改善箇所説明図

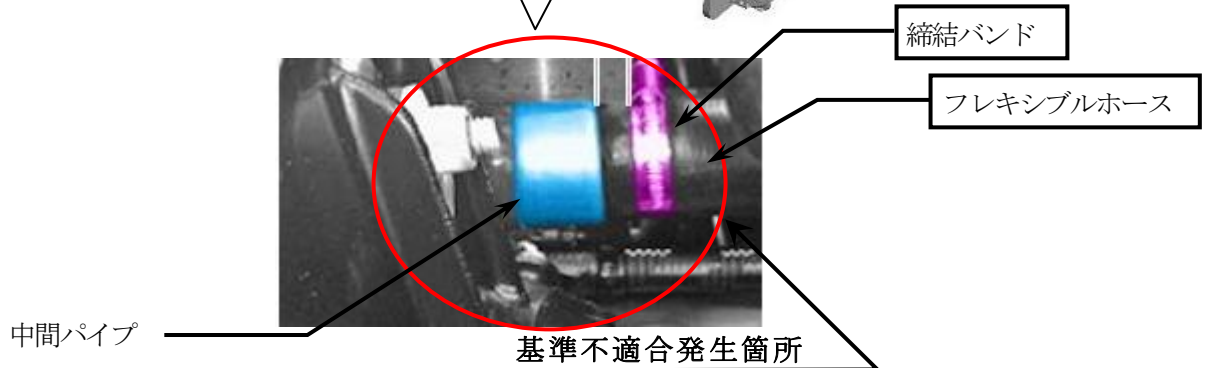
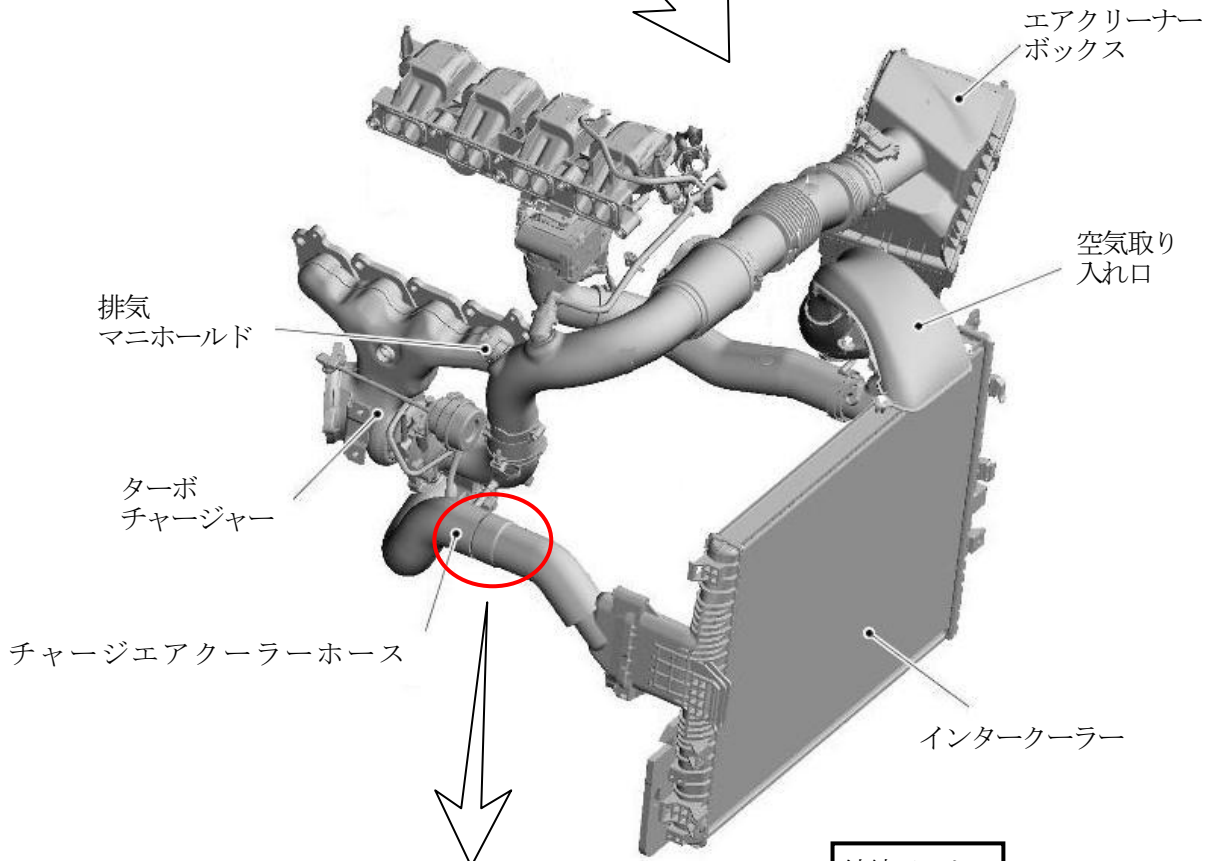
ターボチャージャーとインタークーラー間を接続するチャージエアクーラー（CAC）ホースにおいて、中間パイプへのフレキシブルホースの差し込みが浅いもの及び当該ホースの縮結バンドの位置が不適切なものがあるため、加速時等の過給圧増加で当該ホースが膨らんだ際、当該ホースが中間パイプから抜けて、空気が供給されなくなることでエンジンが停止し、始動できなくなるおそれがある。

全車両、フレキシブルホースの差し込み及び縮結バンド位置を点検し、不適切なものは正しい位置に修正する。

識別：チャージエアクーラーホースの縮結バンドに黄ペイントを塗布する。
